ÉCOLOGIE DU CARCASSONNAIS, DES CORBIÈRES ET DU LITTORAL AUDOIS

Avis d'ECCLA sur la consultation pour la déchèterie de Luc sur Orbieu

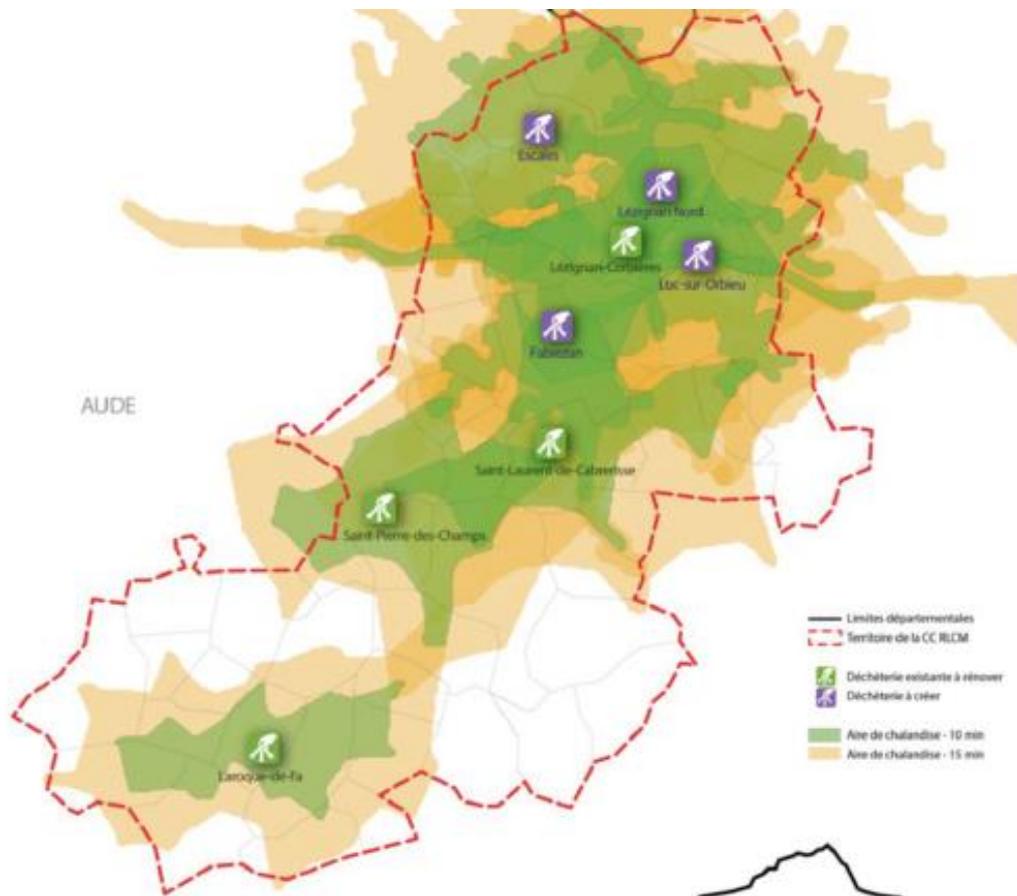
Elle envisage ainsi de rénover les 4 déchèteries existantes et d'en créer 4 autres selon la carte ci-dessous

Les 4 déchèteries existantes sont assez bien réparties sur le territoire. Les 4 nouvelles paraissent très concentrées autour de Lézignan, en particulier Lézignan Nord et Luc sur Orbieu qui sont très proches.

La première impression est un sur dimensionnement de l'ensemble avec en particulier la proximité de Lézignan de Lézignan Nord et de Luc sur Orbieu qui interroge sur la nécessité de cette dernière.
